Actas de Solicitud y Protocolización

del informe del Arquitecto Víctor

TORRES BARCELONA.
 Maldonado, Maldonado URUGUAY.

INFORME TECNICO

10

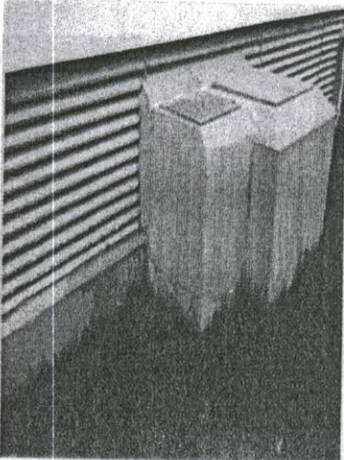
Existe también una zona de piso donde el agua queda acumulada por no tener una pendiente correcta y en ese mismo punto existe una fisura en la losa pasante al cielorraso del segundo nivel. (Foto 010).

33

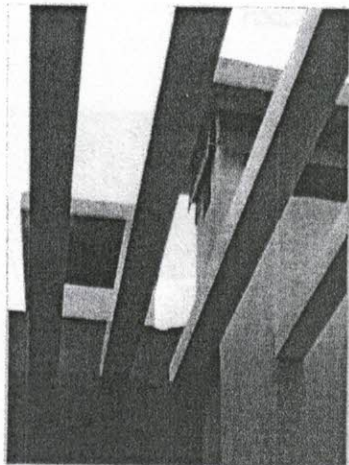
Otra posibilidad es que las salas que están anexas a las parrillas que funcionan como depósito no tengan impermeabilización como manifestó el propietario del apto 904 y dado que no presentan desnivel frente al piso terminado de la terraza el agua pase para el piso inferior. (Foto 034). Sería importante verificar si al interior de algún apartamento del piso 9 apareció agua en cielorraso en paredes anexas a este local.

Para los depósitos anexas a la parrilla sería importante saber si la impermeabilización general de la azotea incluye este sector o termina en alguna viga invertida debajo de la entrepuerta del local. Si este local no contara con impermeabilización sería fundamental realizarla utilizando esa viga para dar remate a la membrana generando una garganta con arena y portland. Picar un poco hacia la terraza en general para después dar vuelta con otra membrana que envuelva toda la viga. Además si es posible al colocar el nuevo piso generar un pequeño desnivel hacia arriba respecto del piso terminado de la azotea.

Sala Generadores Actual

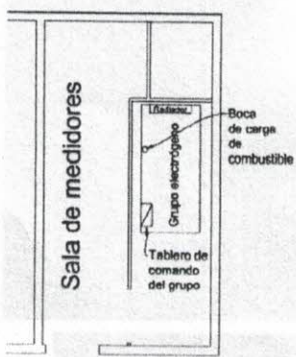
El equipo electrógeno del complejo se ubica en un local independiente de las 2 torres compartiendo espacio con la sala de medidores. La ventilación del local es escasa ya que tiene una abertura de aprox. 70x120cms pero la salida de los gases del generador no es a los 4 vientos. Esto además de generar calentamientos en el local genera atmosfera de gases que en cercanía a la instalación eléctrica de la sala de medidores podría a llegar a ser peligroso. (Capitulo XI Reglamento Baja Tensión). Si bien existe un tabique divisorio, este podría ser considerado precario ya que no tiene características ignifugas y la puerta es de madera.

La ventana existente para ventilación (salida de gases) no tiene celosía ni alero (no así la de entrada de aire fresco) con lo cual ingresa agua de lluvia y el local se inunda. (Foto 001). Las baterías están apoyadas directamente en el suelo y reciben toda el agua de inundación. No se observa desagüe pluvial del local. Las dimensiones del local no son las adecuadas para el manejo de controles, reparación y/o mantenimiento, carga de combustible etc. y carece de puerta de salida por posible cambio del generador. (Foto 002).

Verificar dimensiones que permitan agrandar el local hacia el lateral más largo del lado del generador, rotar el equipo 180° para tener los controles a mano y generar acceso por ese nuevo lateral con portones corredizos.

Generar un desagüe dentro del local conectado a red y si es posible elevar el NPT por encima del nivel de terreno exterior. Generar protecciones adecuadas para evitar el ingreso de agua. (Aleros, Ventilaciones con celosía además de continuar el caño de salida de gases hasta la salida a 4 vientos con protección para ingreso de agua de lluvia).

Realizar un tabique en mampostería o yeso con características ignífugas para evitar contacto con el sector de medidores de UTE y eliminar la puerta que los comunica. Realizar ventilación adecuada solamente para el local de medidores como lo exige la normativa. (Normas de instalaciones de enlace de BT). Si es posible colocar pavimento de goma o caucho que es lo recomendado.

Sala Generadores Propuesta Ing. Piñeiro

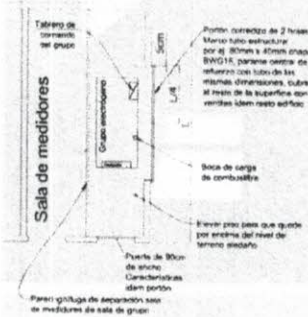
Es importante contar con un local adecuado para el generador que garantice una buena renovación de aire, ventilación de los gases y acceso a controles para realizar sus tareas de funcionamiento y mantenimiento correctamente además de espacio para poder sacarlo eventualmente.
